Betr.: **Schlussverschickung**

Baumaßnahme: **Bündnis für den Rad- und Fußverkehr**

Teilbaumaßnahme: **Bezirksroute 18 – Martinistraße-Ost (zwischen Tarpenbekstraße und Erikastraße)**

Anlagen:	Erläuterungsbericht	
	Übersichtskarte = 1:20.000,	RF-2022-026-ÜK-01
	Übersichtslageplan = 1:5.000,	RF-2022-026-ÜLP-01
	Lageplan = 1:250,	RF-2022-026-LP-01
	Querschnitt A-A = 1:50,	RF-2022-026-QS-01
	Abwägungsvermerk

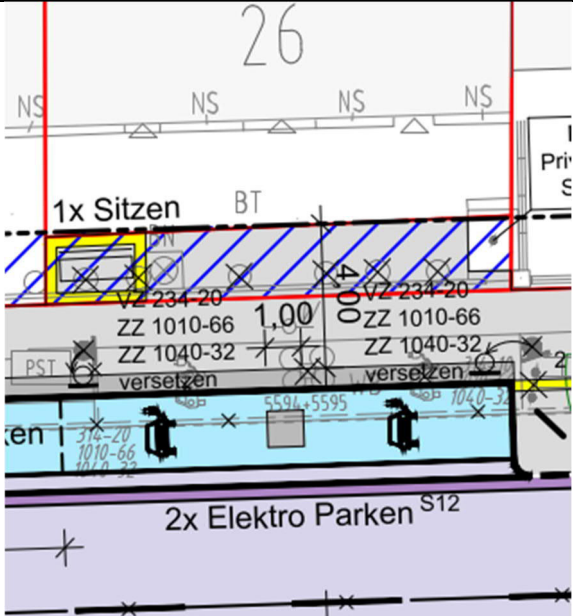
28.2	<p>[...], am 28.08.2023 haben Sie einen Anfrage an unsere Planwerkauskunft für das Gebiet 1. Verschickung - Bezirksroute 18, Martinistraße-Ost, zwischen Tarpenbekstraße und Erikastraße gestellt.</p>	<p><i>Wird zur Kenntnis genommen und berücksichtigt.</i></p>

Nr.	TÖB / Stellungnahme zur 1. Verschickung	Abwägung
	<p>Für eine mögliche geplante Erweiterung der Infrastruktur durch den zuständigen Fachbereich Realisierung Linientechnik bei Dataport haben wir Ihre Anfrage dort hin zur endgültigen Prüfung und endgültigen Stellungnahme weitergeleitet. Erfolgt innerhalb von 4 Werktagen von dort keine Nachricht, so wenden Sie sich bitte an [REDACTED]</p> <p>Bitte beachten Sie ggf. die beiliegende Anlage. Ihre Anfrage wird unter der BEA-Nr. 2023-9990 geführt. Bitte geben Sie diese bei weiteren Fragen stets an.</p>	
29	<b>Hamburg Wasser - HWW</b>

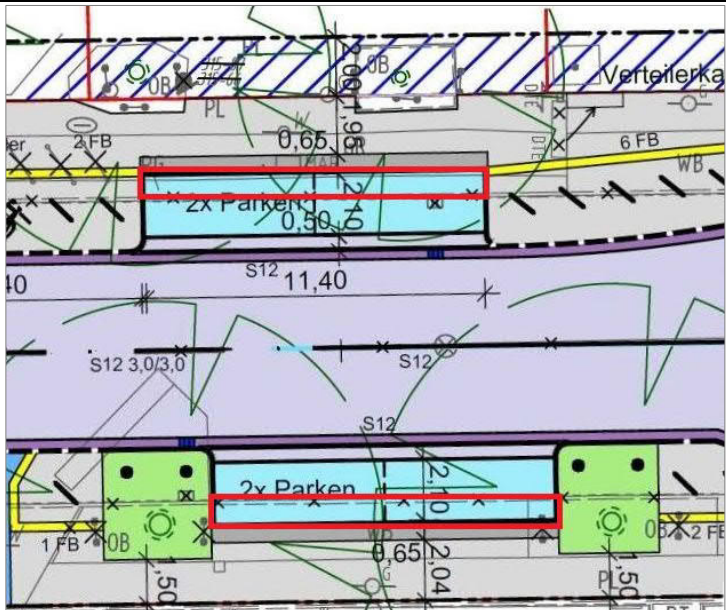
<p><b>31</b></p>	<p><b>Stromnetz Hamburg</b></p>	
<p>31.1</p>	<p>[...],  wir sind mit unserem E-Ladesäulenstandort im aktuellen Parkstreifenbereich vor „Martinistraße 26“ von Ihrer Baumaßnahme betroffen.  Wir möchten Sie bitten, uns im Rahmen Ihrer Planungen mit einem geeigneten Neustandort in unmittelbarer Nähe zu berücksichtigen und einen entsprechenden Vermerk zur Anpassung unserer SNE beim BA-Nord zu veranlassen.  [...]</p>	<p><i>Der vorhandene E-Ladesäulenstandort ist in der Planung vor dem Haus Nr. 26 mit zwei Parkständen vorgesehen, siehe Lageplan 1.</i></p> <p><i>Nach Rücksprache mit der Abteilung N/MR1 - Sondernutzung hat sich herausgestellt, dass der für 5 Jahre genehmigte Sondernutzungsantrag von 2018 abgelaufen ist. Aus diesem Grund ist es nicht möglich, einen Vermerk für den neuen Standort in den alten Sondernutzungsantrag einzutragen.</i></p> <p><i>Daher ist es notwendig einen neuen Sondernutzungsantrag für den neuen E-Ladesäulenstandort im Laufe der Ausführungsplanung zur Martinistraße-Ost zu erstellen. Stromnetz HH wurde über diesen Sachstand bereits per Mail informiert.</i></p>

Nr.	TÖB / Stellungnahme zur 1. Verschickung	Abwägung
		 <p>Lageplanausschnitt E-Ladesäule und zwei E-Parkstände</p>
31.2	<p>[...], vielen Dank für die ausführliche Vorstellung Ihrer Baumaßnahme. An unserer Aussage zur letzten Leitungsabfrage hat sich nicht so viel geändert. "In dem von Ihnen genannten Bereich sind im Rahmen der Quartierssanierung Eppendorf/Winterhude Netzkabelarbeiten geplant, jedoch noch nicht projektiert und auch noch nicht terminiert." Allerdings können wir etwas konkreter werden. Eine Ausführung unserer Sanierung ist Anfang kommenden Jahres vorstellbar. Ggf. ergeben sich Synergien mit Ihren Planungen. Aktuell sind wir noch in der Projektierungsphase und benötigen koordinierte Trassenpläne. Unsere Arbeiten werden sich größtenteils auf die vorhandenen Trassen beziehen, es können allerdings neue Querungen dazukommen und im Rahmen der Leitungsplanungen kann es selbstverständlich noch zu Konflikten</p>	<p>Wird zur Kenntnis genommen. Konkretisierte Projektierungen und Terminierungen sind mit N/MR 2411 und der Baustellenkoordination des Bezirks Hamburg-Nord mitzuteilen und ggf. abzustimmen. Im Zuge der Leitungsträgerbesprechungen erfolgen weitere Abstimmungen.</p>
